Modification proposée 2182

Renvoi(s) :	CNB25 Div.B 9.36.6.15. 2) (première impression) CNB25 Div.B 9.36.6.16. 1) (première impression) CNB25 Div.B Tableau 9.36.7.2. (première impression) CNB25 Div.B 9.36.7.3. (première impression)
Sujet :	Efficacité énergétique des maisons
Titre :	Mise à jour des règles de modélisation énergétique applicables aux thermopompes
Description :	La présente modification proposée met à jour les règles de modélisation énergétique applicables aux thermopompes pour la maison de référence et le palier de performance énergétique 1 et ajoute un pourcentage de réduction des pertes de chaleur au palier 1.

Figure [A-9.36.7.3. 89)] A-9.36.7.3. 9)**Détermination de la valeur d'étanchéité à l'air appropriée à utiliser pour les calculs du modèle de consommation énergétique dans la méthode de conformité par la performance énergétique à plusieurs paliers**

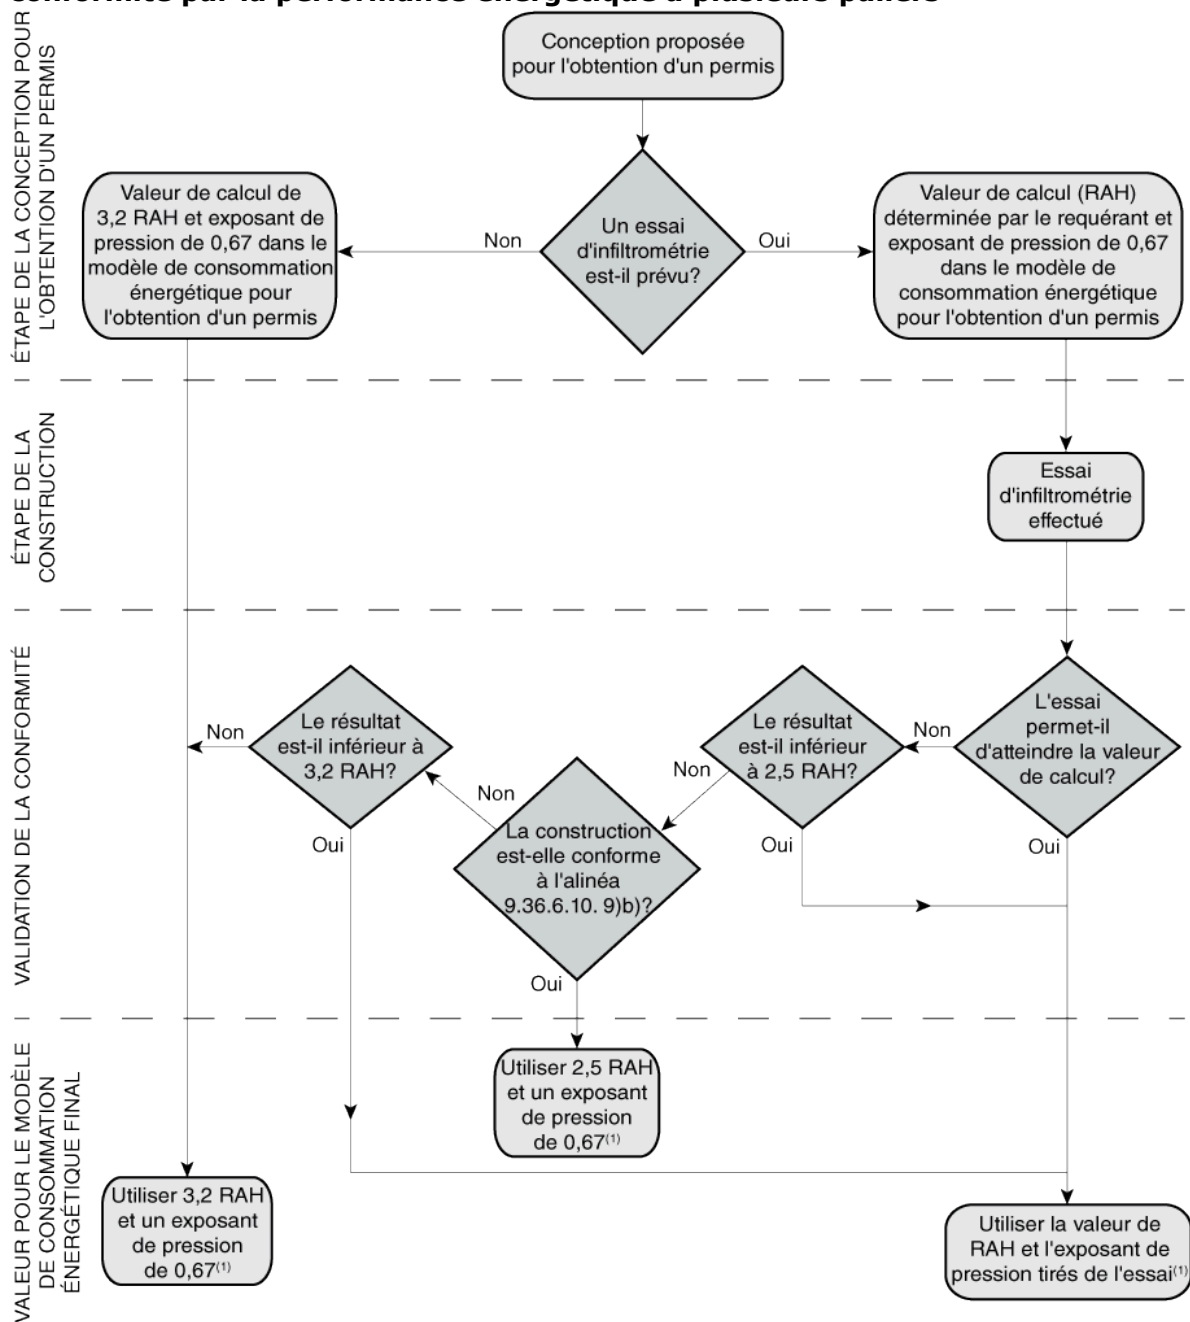
Note A-9.36.7.3. ~~89~~) Essai d'étanchéité à l'air.

L'organigramme qui se trouve à la figure A-9.36.7.3. 9) illustre l'interprétation envisagée du paragraphe 9.36.7.3. 7). Les essais d'étanchéité à l'air étant volontaires, le fait de ne pas effectuer d'essais fera en sorte que le modèle de la maison proposée utilisera une valeur d'étanchéité à l'air par défaut de 3,2 renouvellements d'air par heure (RAH) sous une pression différentielle de 50 Pa et un exposant de pression de 0,67.
